Vesturbæjarlaug - Breyting á deiliskipulagi - Hofsvallagata 54
Að lokinni auglýsingu er að nýju lögð fram nýju tillaga umhverfis- og skipulagssvið að breytingu á deiliskipulagi Vesturbæjarlaugar, lóð nr. 54 við Hofsvallagötu. Í breytingunni sem lögð er til felst breyting á skipulagsmörkum. Innan nýja deiliskipulagssvæðisins eru skilgreindar fjórar lóðir, ný afmörkun fyrir lóð Vesturbæjarlaugar og Vesturborgar, ný lóð undir veitingavagn og ný lóð fyrir grenndarstöð, samkvæmt uppdr. Landmótunar, dags. 12. september 2024, br. 24. febrúar 2025. Tillagan var auglýst frá 17. október 2024 til og með 28. nóvember 2024. Ábendingar og umsagnir bárust. Einnig er lögð fram umsögn skipulagsfulltrúa, dags. 27. febrúar 2025.

VESTURBÆJARLAUG - BREYTING Á DEILISKIPULAGI VEGNA TILKOMU LÓÐA FYRIR VEITINGARVAGN OG GRENNDARSTÖÐ

DEILISKIPULAG - TILLAGA AÐ BREYTINGU

Athugasemdir vegna breytinga á deiliskipulagi Vesturbæjarlaug-Hofsvallagata 54

Umsögn íbúaráðs Vesturbæjar um tillögu að breytingu á deiliskipulagi Vesturbæjarlaugar, lóð nr. 54 við Hofsvallagötu

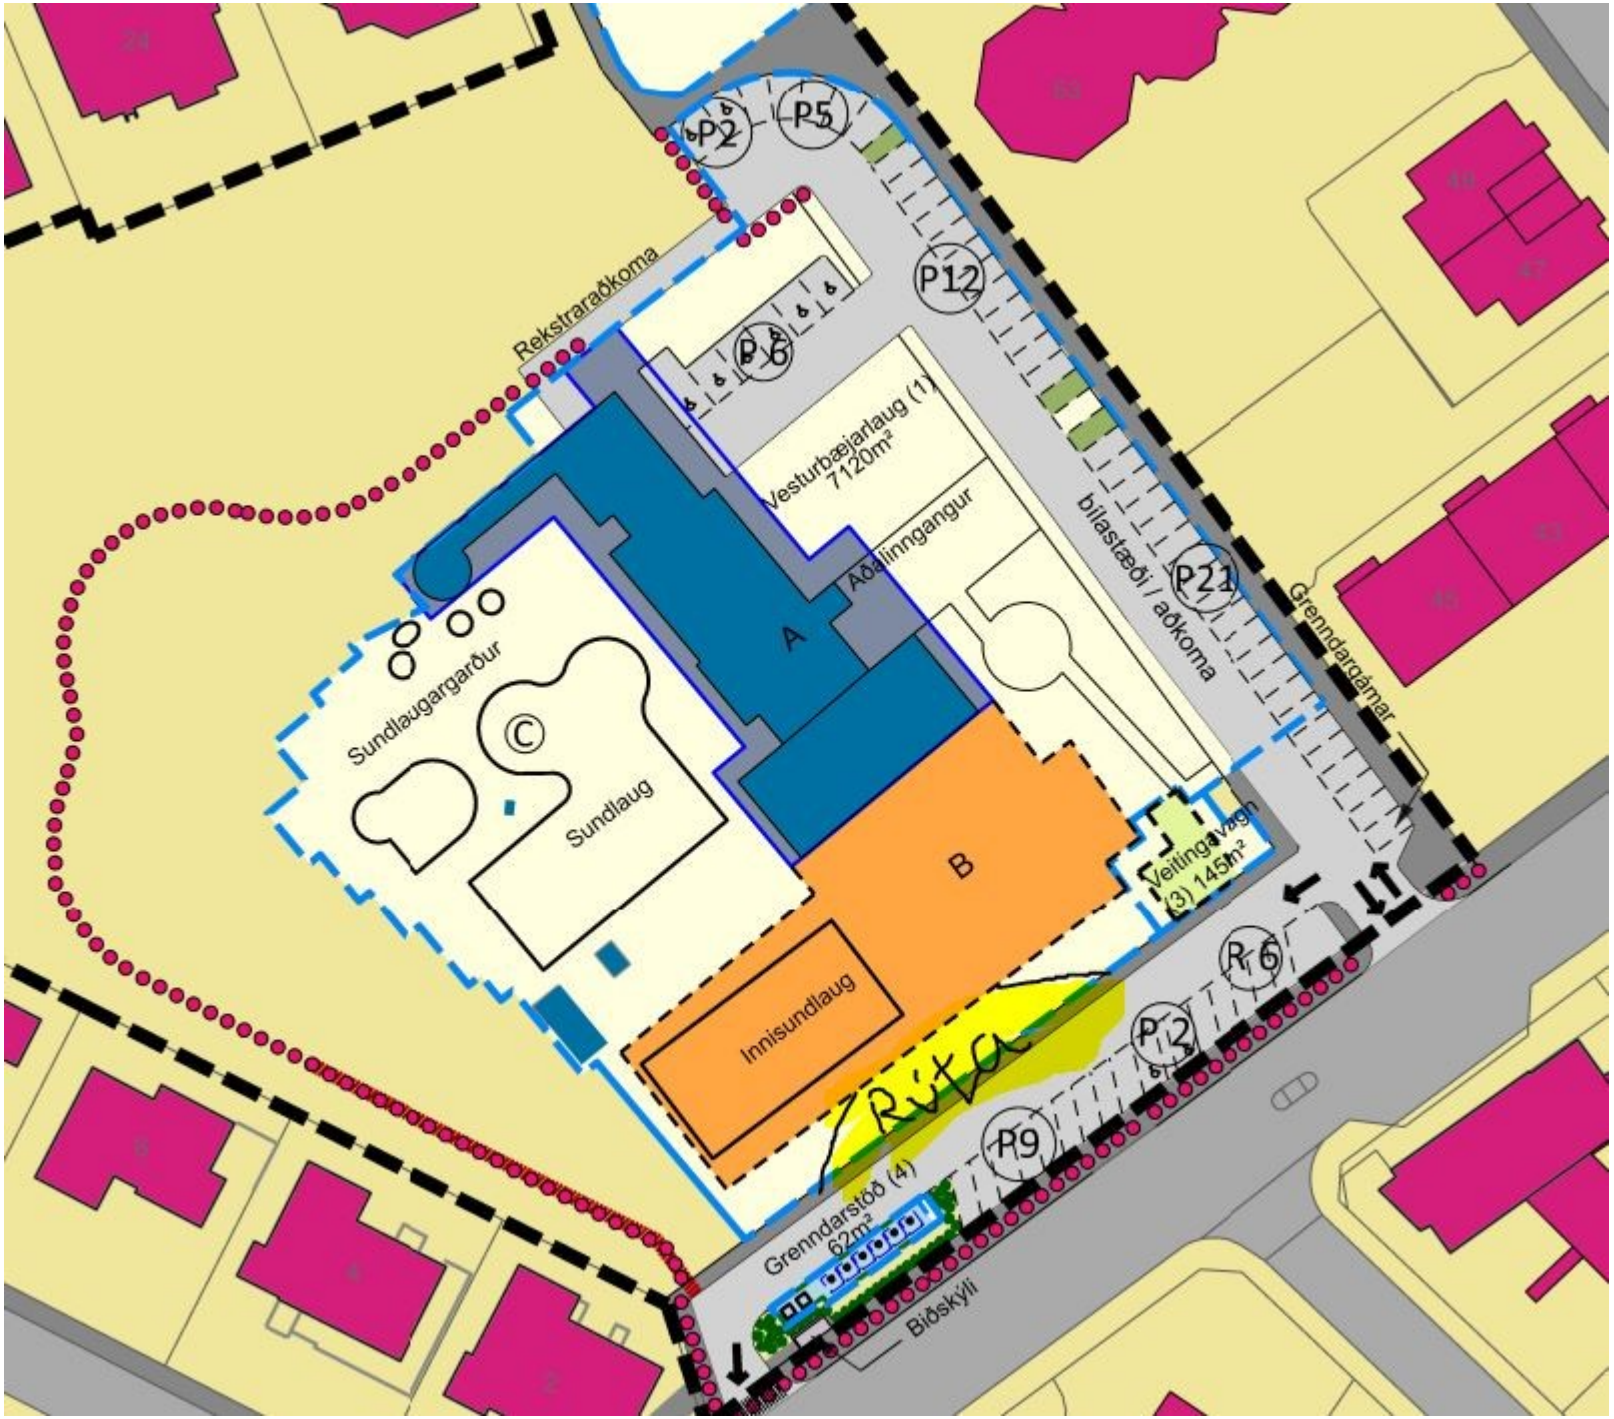
Íbúaráð Vesturbæjar fagnar að fá góða aðstöðu fyrir grenndarstöð með djúpgámum. Mikilvægt er að huga sérstaklega að aðkomu barna og ungmenna á svæðið og öryggi þeirra. Íbúaráðið bendir á að sjálfsagt er að hafa forstöðumann Vesturbæjarlaugar með í samráði þegar hanna á útfærslu og aðkomu að lauginni. Íbúaráðið hvetur til að halda íbúafund þar sem breytingar verða kynntar og íbúum gefst kost á að koma með tillögur og ábendingar að nýtingu græna svæðisins í kringum laugina.

Svar: Tillagan gerir ekki ráð fyrir að breyta aðkomu að lauginni og ekki verið að breyta útisvæði. Það er ekki talin ástæða til þess að halda íbúafund að svo stöddu. Núverandi opið svæði hefur verið í uppbyggingu undanfarin ár. Græna svæðið hefur verið útfært meðal annars út frá tillögum úr íbúalýðræðisverkefninu „Hverfinu mínu“.
